Redazione del P.U.M.S. (Piano Urbano della Mobilità Sostenibile)

Redazione del P.G.T.U. (Piano Generale del Traffico Urbano)

CONTRODEDUZIONI ALLE OSSERVAZIONI DEI CITTADINI

Ottobre 2022

Fig. 1 – Schema funzionale di una “cerniera di mobilità”

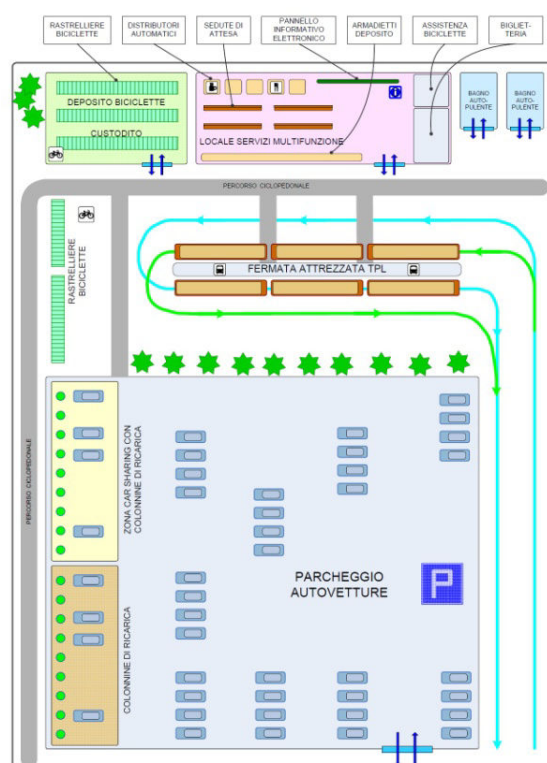
CONTENUTO DELL'OSSERVAZIONE
ESPONE VARIE CRITICITA' AL BICIPLAN (allegato del PUMS) 1) Atteso che "questo lavoro servirebbe ad aumentare il modal split ciclabile a scapito della mobilità veicolare, le proposte per attuarlo sono circa le stesse del PUMS 2015, la domanda che mi sorge spontanea è: come mai dal 2016 al 2022 il modal split ciclabile invece di aumentare è diminuito?; 2)problematiche di carattere generale riferibili alla mobilità ciclabile....scarsa efficacia.....si continuano a proporre soluzioni improbabili ed impossibili....; 3)”cerniera di mobilità” nel PUMS del 2015 erano denominati parcheggi periferici ora cambia il nome; 4)vedo tante linee verdi (Ciclopeditoni) addirittura sugli itinerari della ReCIR considerati di qualità scadente dal PReMoCi oltre che sconsigliati dalla normativa vigente.Vedo anche poco azzurro in contraddizione con le relazioni PUMS e Biciplan. Escluso le strade più trafficate di scorrimento e di Interquartiere, dalle interzonali in giù dovrebbe essere tutto azzurro zone scolastiche a parte (scuola primaria), dove qualche ciclopeditone potrebbe essere utile, ZTL e zone 30 escluse, dove non serve nulla.; 5) Osservazioni su soluzioni realizzative (varie); 6) Indicatori specifici.

La “cerniera di mobilità” (definita crf. pag. 18 della Relazione PUMS e pag. 12 della Relazione del Biciplan, come “polo multi servizio, che promuove l'interscambio modale tra trasporto individuale con mezzo motorizzato e mobilità dolce, utilizzando la bicicletta – anche elettrica – oppure il trasporto pubblico; la sosta è gratuita e a tempo illimitato) non è solo un “parcheggio periferico”, contiene diversi elementi (crf. schema funzionale di Fig. 4 delle relazioni, riportata in Fig. 1).

Fig. 1 – Variazioni nei flussi di traffico tra previsioni PUMS – PGTU e richiesta di modifica circolazione su via S. Giuliano – scenario ora punta mattino

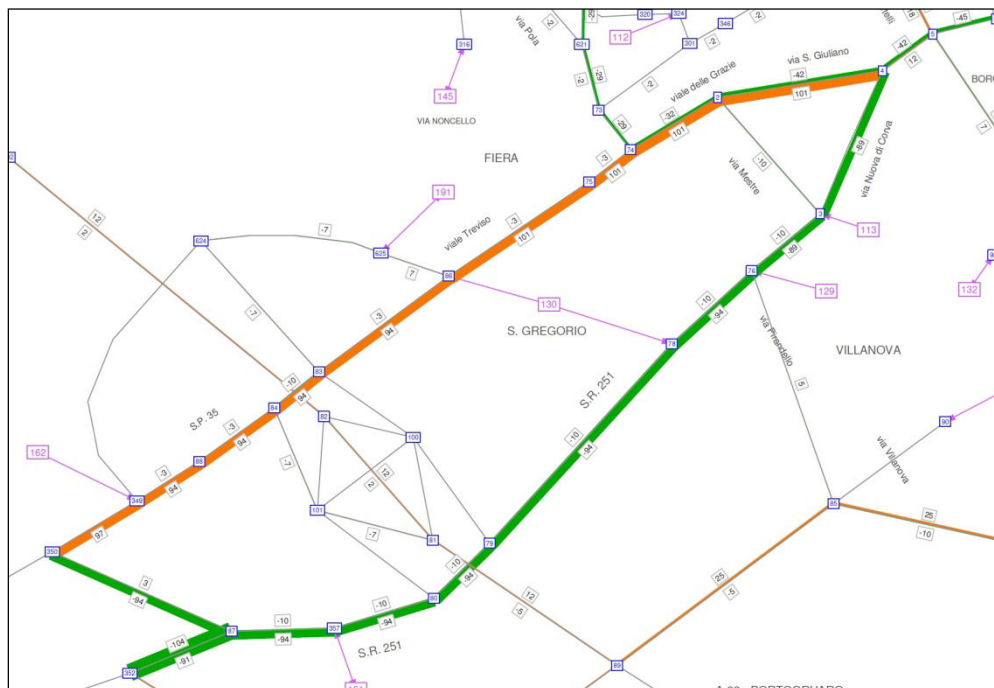
CONTENUTO DELL'OSSERVAZIONE
RICHIEDE MODIFICHE DI CIRCOLAZIONE NEL QUARTIERE DI BORGOMEDUNA 1) Ripristino del doppio senso di marcia in via S. Giuliano; 2) Modifica della pista ciclabile di via S. Giuliano per realizzarne una più piccola e a senso unico con eventuale deviazione in via Amman; 3) Senso unico in via Amman; 4) Nuovi parcheggi adiacenti alla futura riqualificata piazza di Borgomeduna; 5) Rifacimento manto e segnaletica di via Mestre; 6) Messa in sicurezza dell'incrocio tra via Mestre e via Nuova di Corva.

CONTRODEDUZIONI	
PROPOSTA:	1) NON ACCOLTA 2) NON ACCOLTA 3) PARZIALMENTE ACCOLTA 4) ACCOLTA 5) PARZIALMENTE ACCOLTA 6) ACCOLTA
MOTIVAZIONI:	1) Le simulazioni appositamente condotte mediante il modello della mobilità di supporto agli strumenti PUMS e PGTU non hanno evidenziato vantaggi, ma incremento delle criticità nella circolazione di Borgomeduna. In particolare risulterebbe difficoltoso l'innesto del senso di marcia re-introdotto nel nodo di Borgomeduna, già complesso e sovraccarico. Il provvedimento non andrebbe a scaricare il traffico di via Mestre, ma a sovraccaricare via S. Giuliano, soprattutto al pomeriggio, e tutto l'asse di viale Treviso – via delle Grazie – già con flussi elevati - e la rotonda di Borgomeduna (si vedano gli estratti di Fig. 1 e 2). 2) Rimanendo via S. Giuliano a senso unico, si ritiene opportuno mantenere la pista bidirezionale, la quale potrà, nella rigenerazione della piazza di BorgoMeduna, trovare una nuova sistemazione, meno impattante e altrettanto funzionale. 3) Via Amman è una strada locale, la disciplina della circolazione è di Zona 30 e pertanto verrà sistemata nell'ambito dei progetti attuativi; non necessiterà di pista ciclabile in sede propria, in quanto su queste strade la mobilità ciclabile è di tipo diffuso. L'adozione di un senso unico per i veicoli potrà essere valutata, in particolare per incrementare le disponibilità di sosta e stante la ridotta sezione trasversale. 4) La riqualificazione della piazza di Borgomeduna già include un aumento delle disponibilità di parcheggio.
